改善箇所説明図

エアバッグコントロールユニット

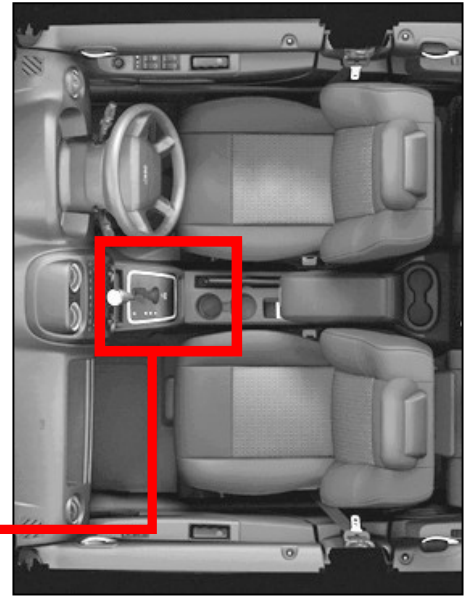
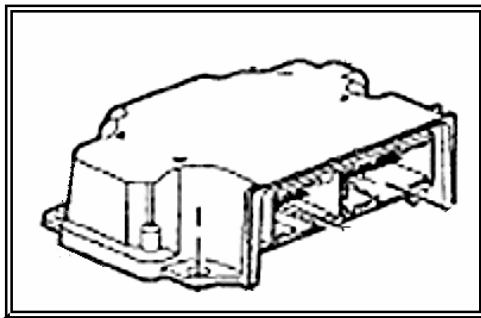
基準不適合発生箇所

エアバッグコントロールユニットにおいて、電気ノイズに対する耐力が不足しているため、衝突時にバッテリー配線が断線した際、断線の影響で生じる電気ノイズにより、ユニット内の電子基板が損傷することがある。そのため、衝突時にエアバッグの展開および、シートベルトプリテンショナーが作動せず、最悪の場合、乗員が過度の傷害を負うおそれがある。

改善の内容

全車両、エアバッグコントロールユニットを対策品に交換する。

: 交換部品を示す

識別 : 助手席側ドアロック・ストライカー上部固定ボルト頭部に黄色ペイントを塗布する。
